Projet Nunavik Nickel par Canadian Royalties inc.
Demande de modification du certificat d'autorisation – Phase 2a

Document de réponses aux questions et commentaires de la CQEK

Dossier 3215-14-007

Octobre 2024

LEMN			
Aménagement planifié Site Expo			
Plan 1			
Dessiné par:	AR Pastuch	Date:	2024-07-12
Modifié par:		Echelle:	
Approuvé:		Date:	
		Imprimé:	----

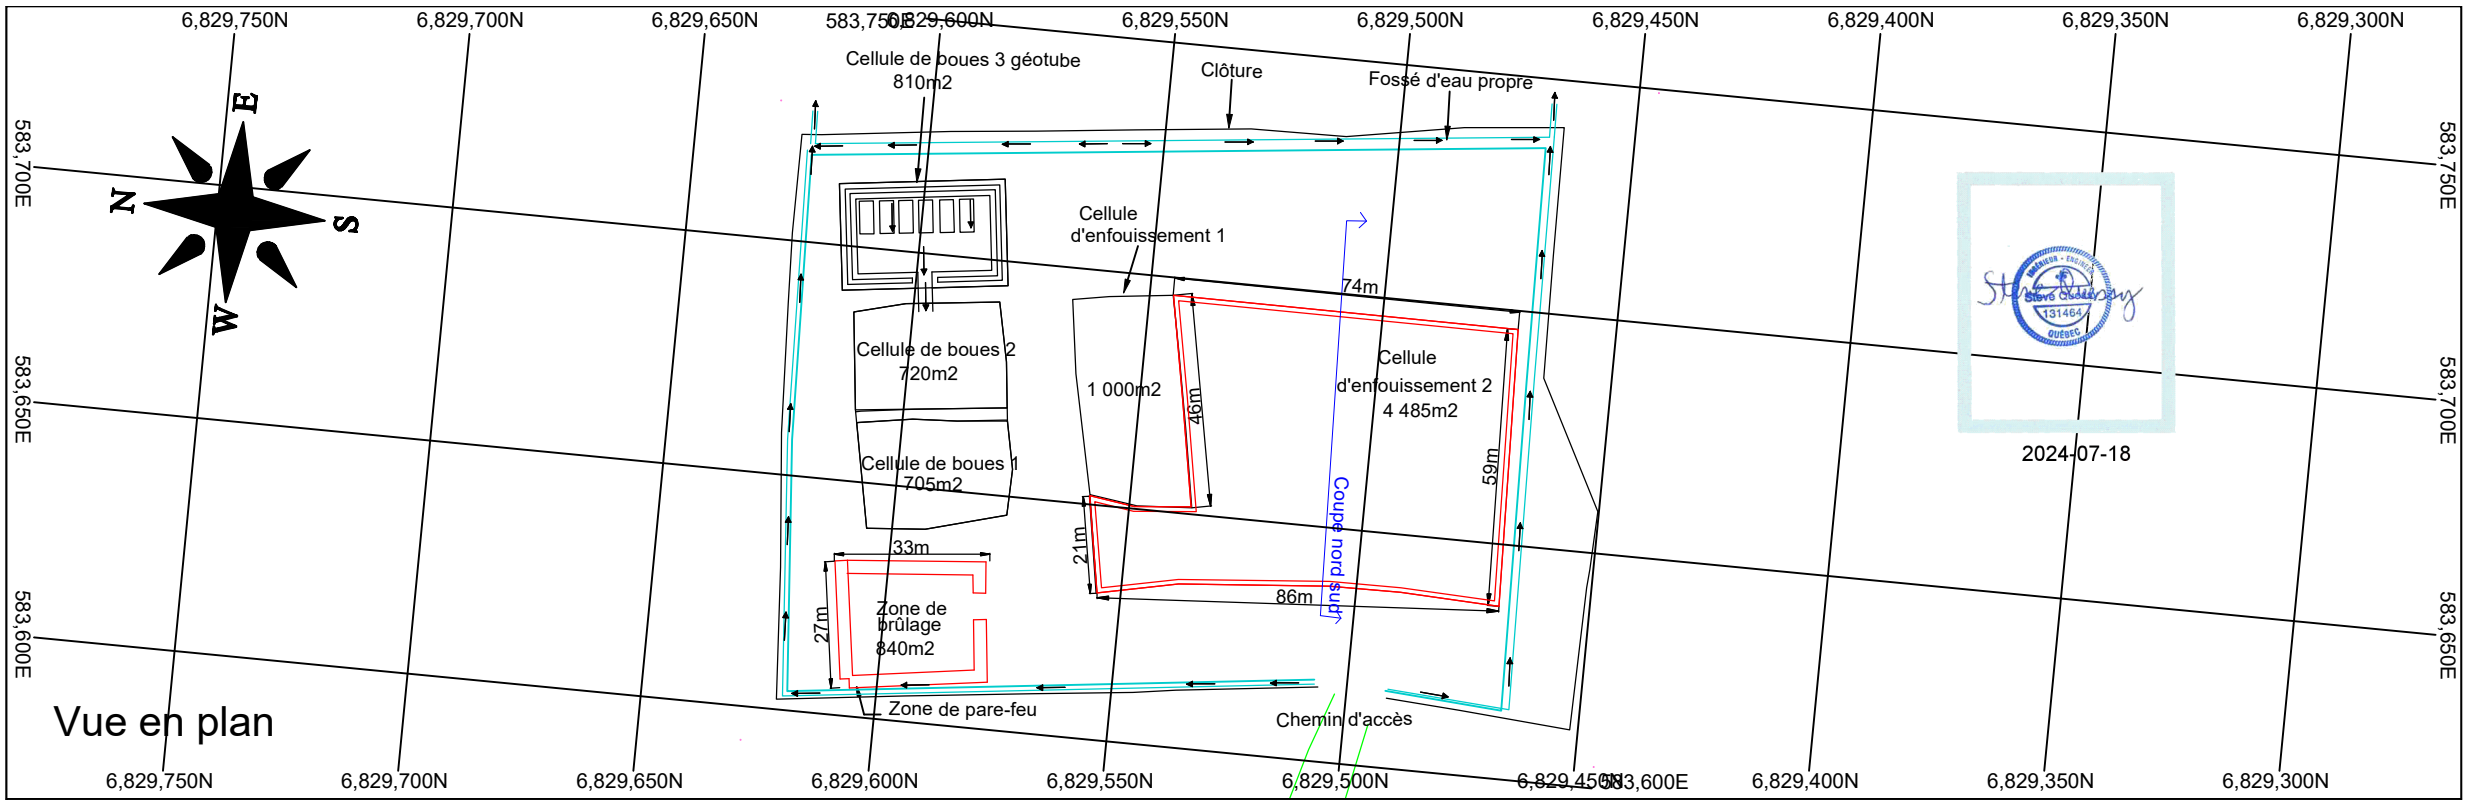
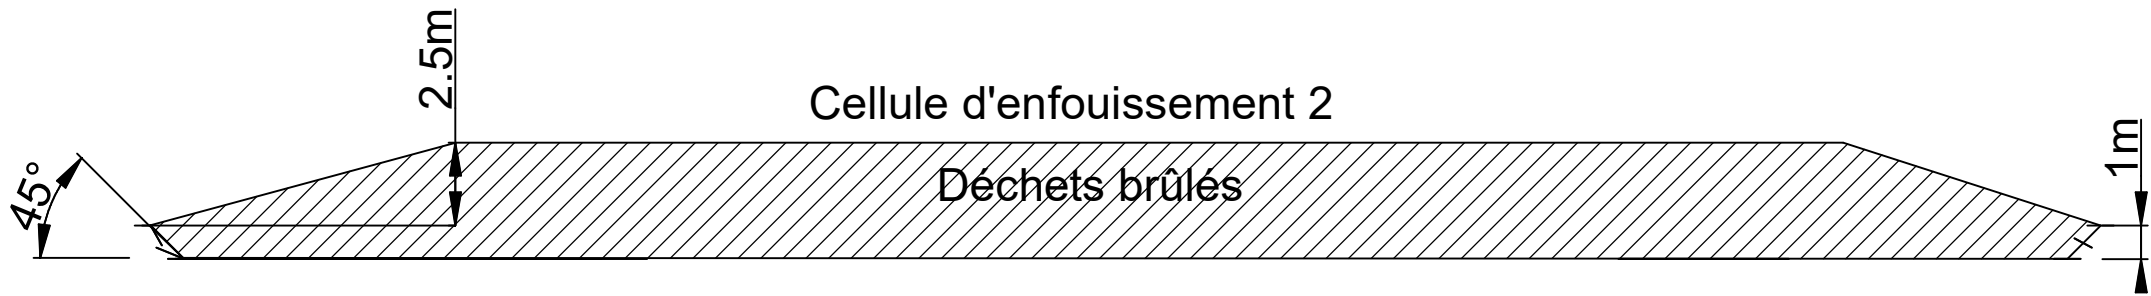
QC 2-7 Le promoteur doit présenter un plan à jour de la localisation du LEMN sur le site miner. Il doit également présenter sur une carte les éléments actuellement en place au LEMN et les infrastructures projetées.

Une carte de localisation du LEMN est présentée ci-après (carte 1), incluant les éléments actuellement en place au LEMN et les infrastructures projetées.

Figure 1 : Coupe-type du recouvrement de fermeture

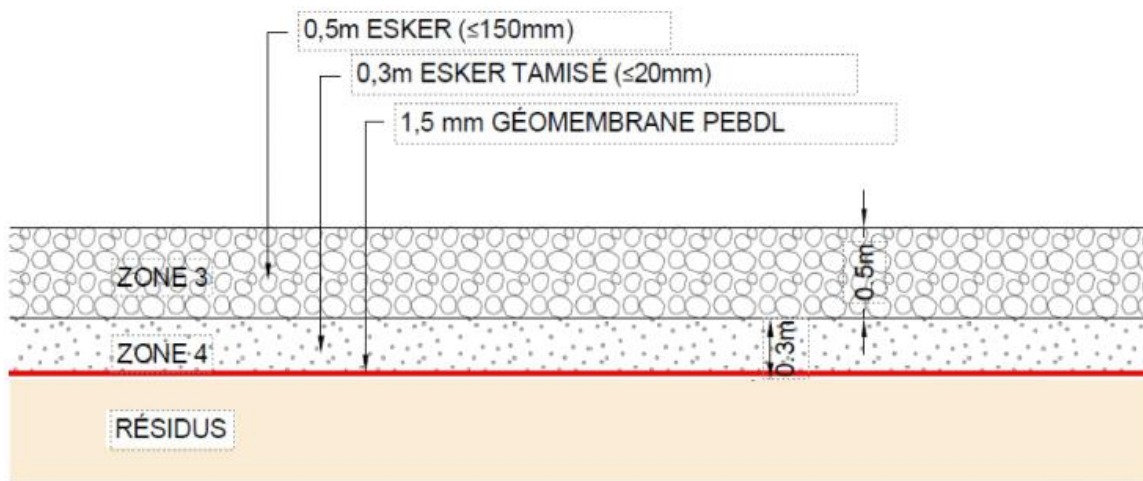
- 3) Dans le plan de restauration autorisé dans la modification de CA du 6 janvier 2022, le promoteur soutenait l'importance d'accumuler 50 m d'eau douce au-dessus des résidus, pompée dans le lac Bombardier, afin de limiter le potentiel d'oxydation et de lixiviation des métaux par les parois. Le promoteur doit justifier comment ce risque sera géré en l'absence de cette couche d'eau.

Dans le cadre du projet précédent, la déposition de 2.91 Mt était autorisée, ce qui signifiait que la fosse n'était pas complètement remplie de résidus. La méthode de restauration prévue était donc l'ennoiement accéléré de la fosse avec une eau propre peu chargée en métaux, soit l'eau du Lac Bombardier. La présence d'une épaisseur de 50 m d'eau entre la surface des résidus et la surface limitait fortement le potentiel d'oxydation et la lixiviation des résidus ainsi que des parois de la fosse. Dans ce projet, la fosse est entièrement remplie de résidus, ce qui ne permet pas le recouvrement des résidus par une couche épaisse d'eau. La méthode de restauration est décrite dans le rapport de WSP (section 6.0). Une méthode similaire à celle de la cellule 1 et 2 est employée. Lorsque la cellule sera remplie, il n'y aura pas d'eau par-dessus les résidus. Une géomembrane est déposée sur les résidus suivant de deux couches de matériels de type esker, illustré à la figure 5 du rapport de WSP. Le profil permet l'écoulement de l'eau hors de la zone recouverte.
